## Erläuterung Bereinigung Einsprache

Bildlegende: Vergleich Planung 2013 mit Ist-Zustand. Grün dargestellt: Zu erhaltende Bäume (26 Stk.).

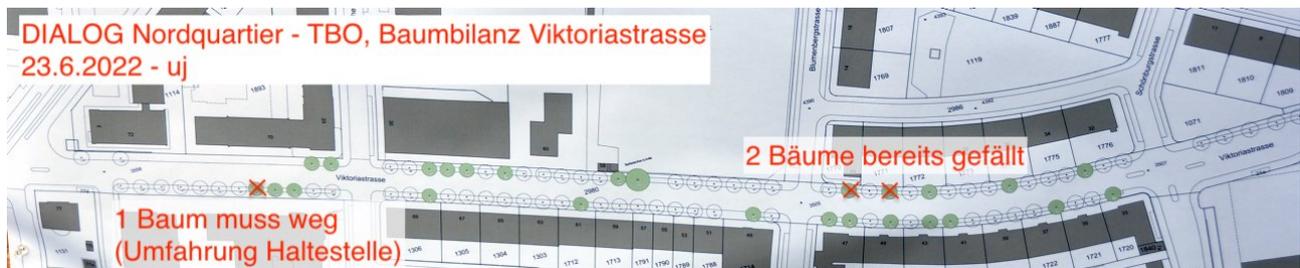
In der Einsprache vom 23.3.2021 FORDERT DER DIALOG Nordquartier einen schonungsvollen Umgang mit den Alleebäumen an der Viktoriastrasse und anderswo. Darauf wurde von Seite der Projektverantwortlichen vom Tram Bern - Ostermundigen in keiner Weise eingegangen.

Zudem fällt ins Gewicht, dass vom ursprünglichen Erhaltungsziel von 26 Bäumen aus dem Jahr 2013 bereits 2 Bäume weg sind und ein weiterer Baum für die Haltestellenumfahrung für Velos weichen muss. Es ist zu befürchten, dass dies nicht das letzte Opfer war und weitere Baumverluste folgen werden. Wir fordern deshalb eine unabhängige Überprüfung. Der Erhalt von 26 Bäumen ist aus heutiger Sicht viel zu wenig und nicht zu verantworten.
